ÍÞRÓTTASVÆÐI HAUKA

Umsagnir og tillögur að viðbrögðum

Júní 2021

○ VATNSBÚSKAPUR ÁSTJARNAR

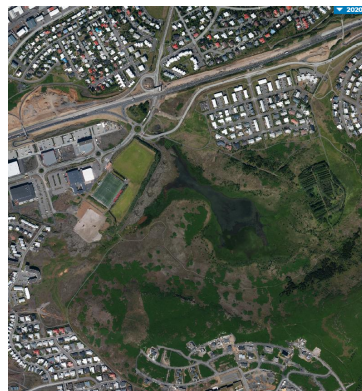
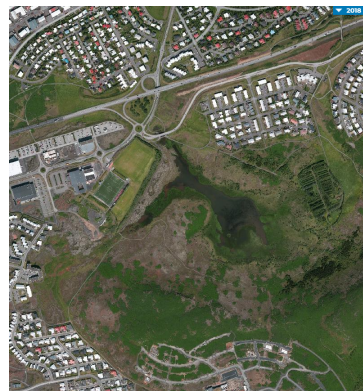
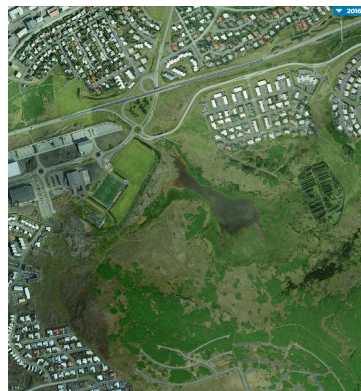
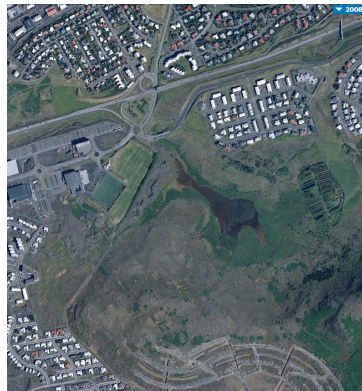
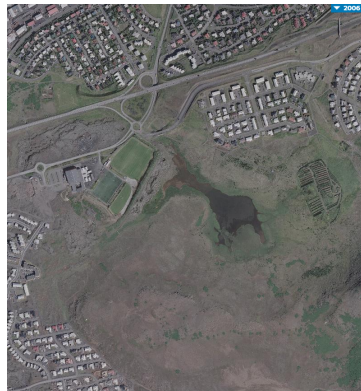
- HHK: Telja að um verkfræðilegt úrlausnarefni sé að ræða og að gerð er grein fyrir lausn
 - HHK: Huga þarf að vatnsbúskap allan framkvæmdatíma og við alla hönnun
 - UST: Ekki fjallað um áhrif æfingavalla m.a. á vatnafar
 - UST: Áhyggjur af framkvæmdum á suðurhluta hafi áhrif á vatnsyfirborð (yfirfall)
- Áhersla í hönnun að ekki verði áhrif á vatnsbúskap Ástjarnar
 - Mótaðar hafa verið mótvægisaðgerðir og áhættuminnkandi aðgerðir. Eftirlit á framkvæmdatíma
 - Búið að bora svelgholur til að taka við yfirfalli. Framkvæmdir hafa ekki áhrif á vatnsborð

VATNSBÚSKAPUR

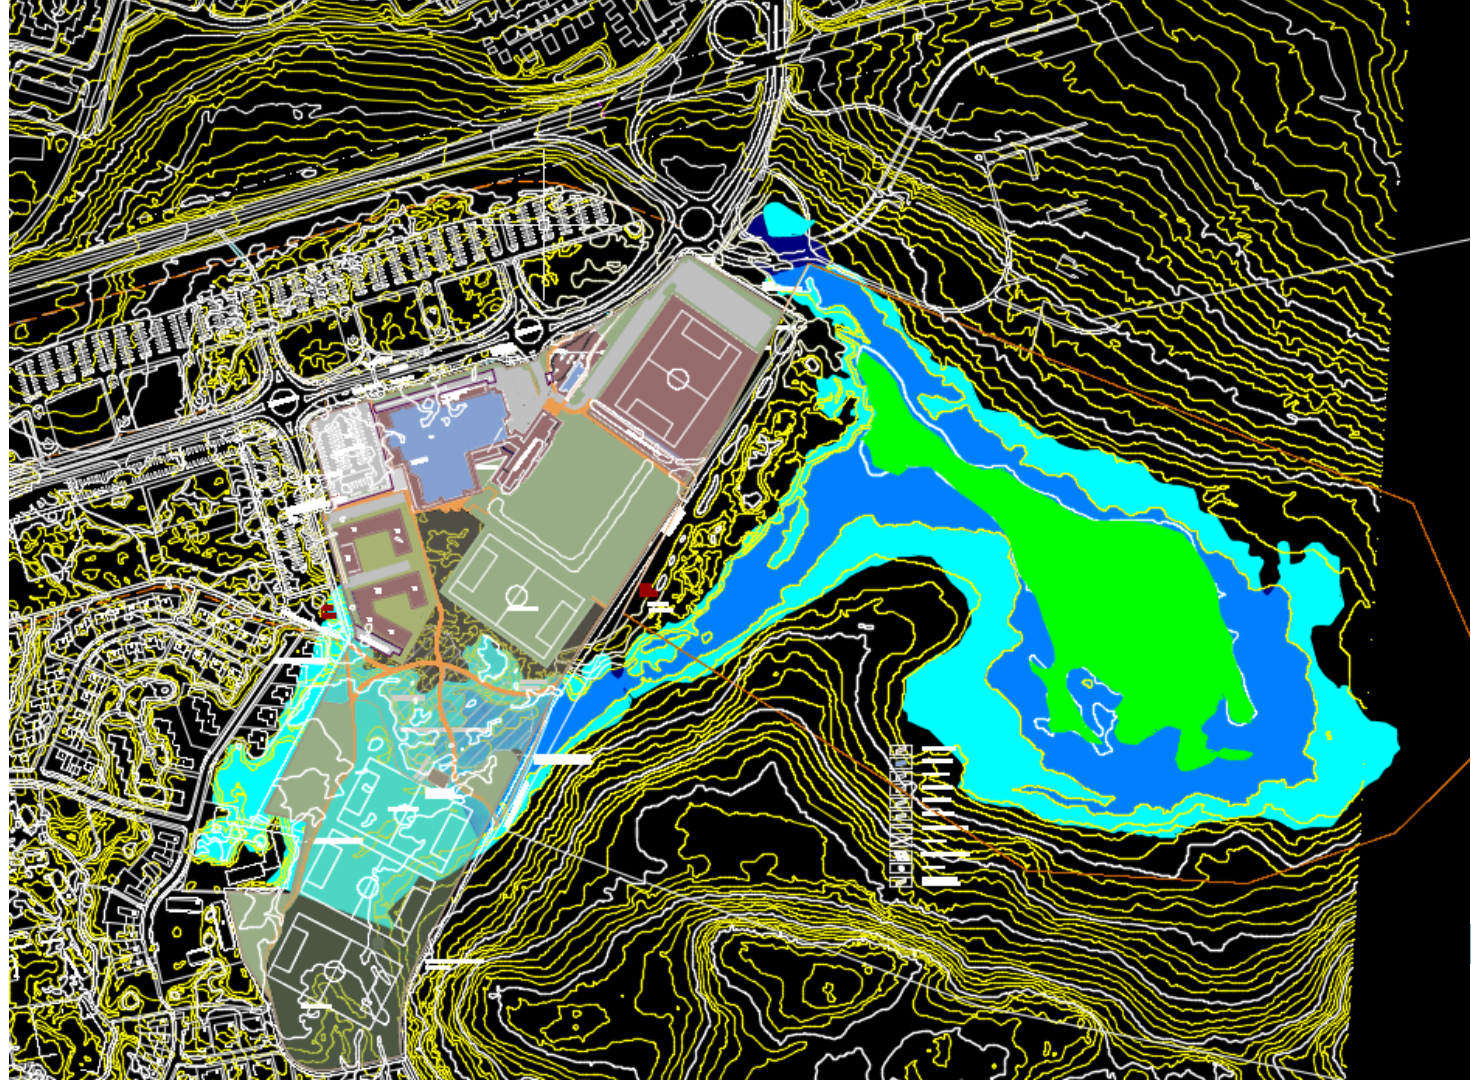
- UST: Stuðst við gömul gögn og mikil uppbygging frá 2002. Þörf á nýjum rannsóknum á vatnasviði
- UST: Það má ekki breyta vatnsyfirborði Ástjarnar skv. skilmálum. Setja þarf fram vöktunar- og aðgerðaráætlun
- UST: Breytingar geta haft umtalsverð áhrif á lífríki
- UST: Mögulega hægt að koma í veg fyrir áhrif með mótvægisaðgerðum
- Uppbygging hefur ekki haft áhrif á yfirborð tjarnar
- Mæling í júní 2021 sýna yfirborð í samræmi við eldri mælingar
- Gögn nægjanleg til að draga ályktun um virkni mótvægisaðgerða
- Yfirfall verður ef tjörn yfir 21 m y.s.
- Undirstöður og hæð graftarbotns ekki neðar en 21,5 m y.s.

SKUGGAVARP

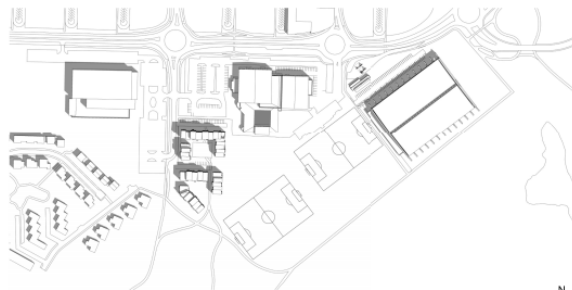
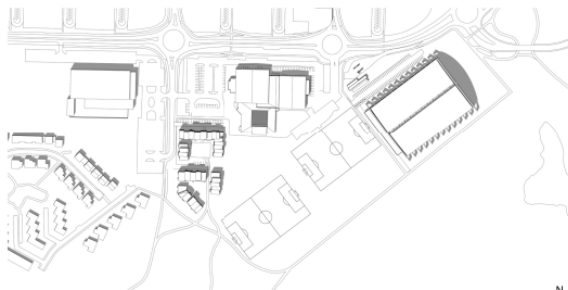
- NÍ: Knattús verður mjög áberandi kennileiti og nýir æfingavellir. Ekki mjúk skil á milli manngerðs umhverfis og náttúru
 - NÍ: Ljósmengun
 - HHK: Ekki fjallað um skuggaáhrif
 - HHK: Hefði mátt sýna ásýndarmyndir úr fleiri áttum
 - UST: Áberandi kennileiti. Veruleg áhrif á upplifun gesta og talsverð á ásýnd.
- Tekið undir að knattús verði áberandi kennileiti
 - Engar kvaðir um mjúk skil
 - Stýring lýsingar – ekki áhrif utan vallar
 - Bætt við mynd sem sýnir skuggaáhrif. Overuleg áhrif
 - Það verða ásýndarbreytingar. Manngert umhverfi í nágrenni sem dregur úr vægi áhrifa
 - Mannvirkið fært fjær friðlandsmörkum
